Gamma H&C	Modello MAESTRO TOUCH	N° I.T. 21_2023
Matricola 34521095	Oggetto MODIFICA ASSIEME PORTELLO MOTORIZZATO

Descrizione della modifica

Sono state introdotte alcune modifiche all'assieme portello motorizzato del vano erogazione:

Cavi + contrappeso **pre - modifica**

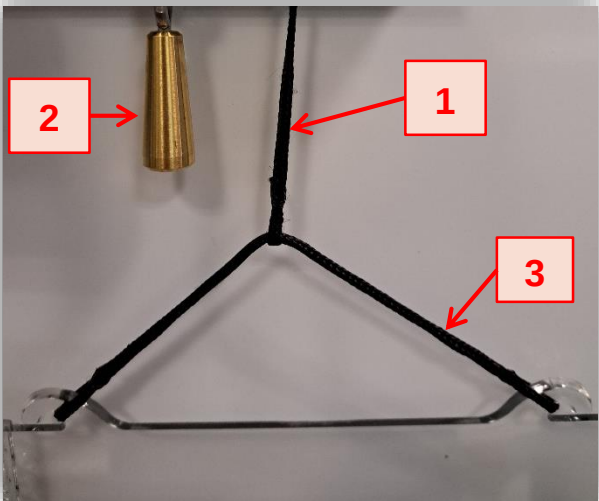
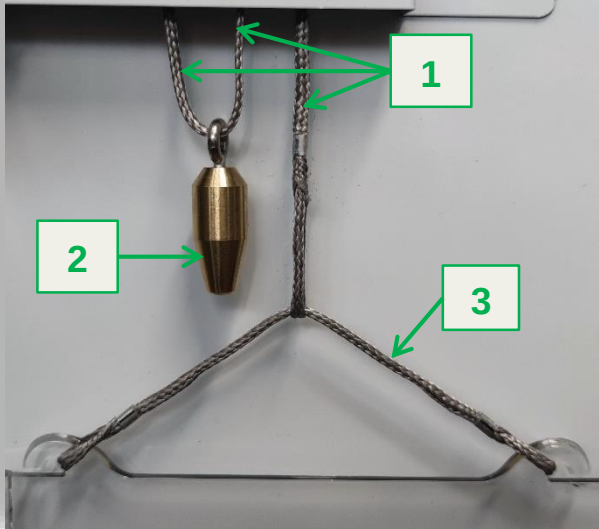
Cavo sollevamento puleggia
Codice a ricambio: **264375**

Contrappeso tensionatore
Codice a ricambio: **264372**

Cavo sollevamento portello
Codice a ricambio: **264376**

Cavo sollevamento puleggia
Codice a ricambio: **266742**

Contrappeso tensionatore
Codice a ricambio: **266741**

Cavo sollevamento portello
Codice a ricambio: **266743**

Nuovi cavi + contrappeso

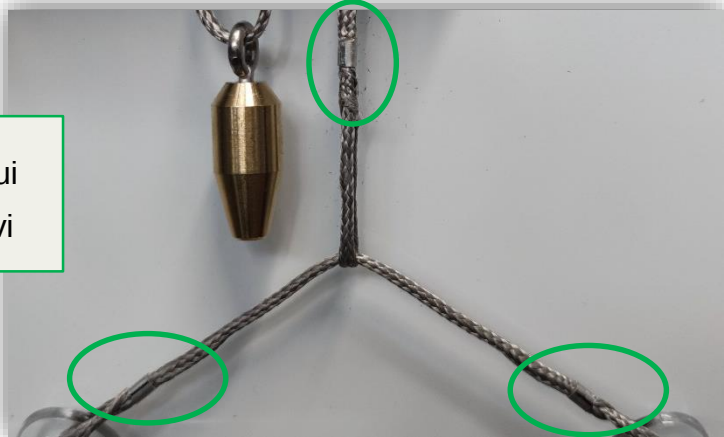
Aggraffature aggiunte sui
punti di giunzione dei cavi

Assieme copertura frontale **modificata**

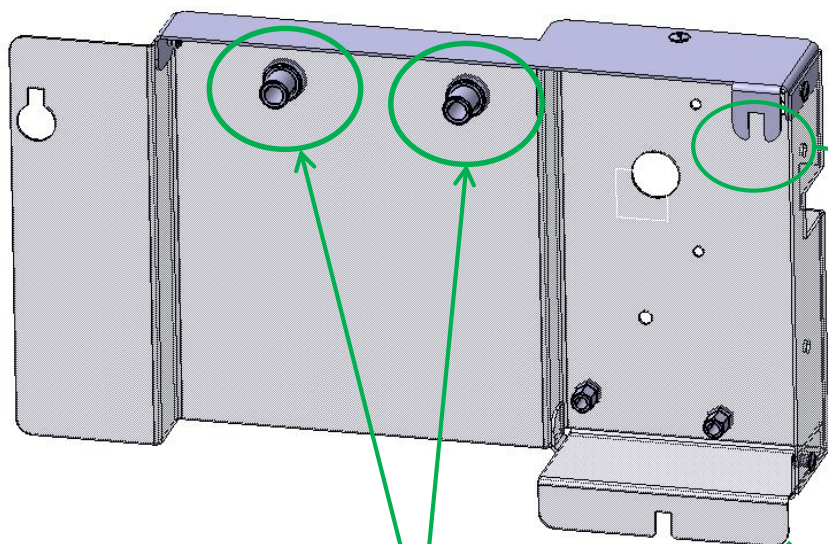
Questa asola era un foro:
È così facilitato il fissaggio
in macchina

N. 2 inserti filettati (erano **4** sul **pre - modifica**)

Chiusura posteriore **modificata**

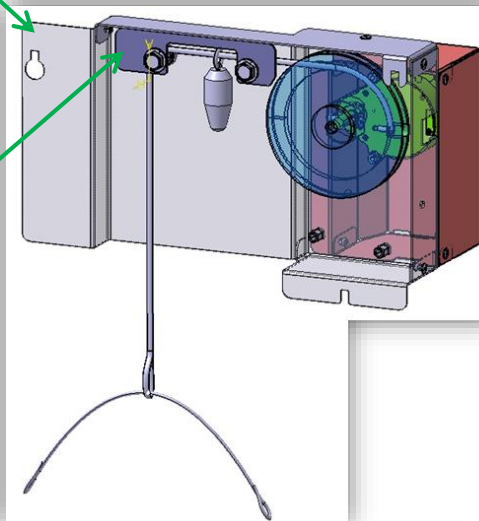
N. 2 fori (erano **4** sul **pre - modifica**)
